Krajský úřad, Velká Hradební 3118/48, 400 02 Ústí nad Labem
Odbor investiční

Datum: 3. 10. 2018
JID: 157294/2018/KUUK
Číslo jednací: VZ-RR-52/INV/2018/SP - 16.16
Vyřizuje/linka: Bc. Iva Mrkvanová / 303
E-mail: mrkvanova.i@kr-ustecky.cz

Vysvětlení/Změna/Doplnění zadávací dokumentace č. 7 k veřejné zakázce na stavební práce s názvem „Depozitář SVK Ústí n. L. - Evropská knihovna“ zadávané v otevřeném řízení v podlimitním režimu.

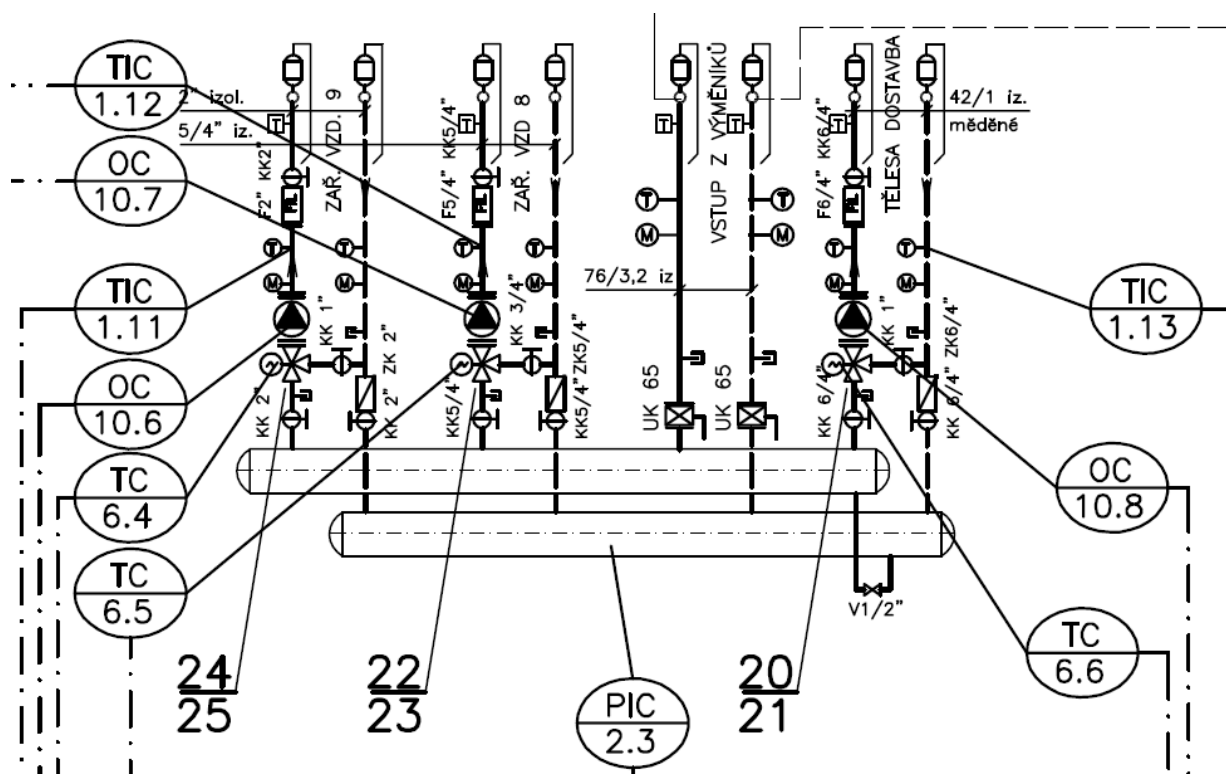
Treláž 510 ve schématu treláže a ve výpisu zámečnických výrobků jsou zcela odlišné výrobky. Který z těchto výkresů je správný? Je pak správně spočítána hmotnost výrobku?

Odpověď zadavatele: Platí schéma z výpisu zámečnických prvků, prvek ozn. 510, v soupisu prací uvedený pod pol. č. 356 a 357 v oddíle D.1.1. Stavba depozitáře. Výkres č. 17 Schema treláže byl vyjmut z PD, tento prvek se nebude provádět.
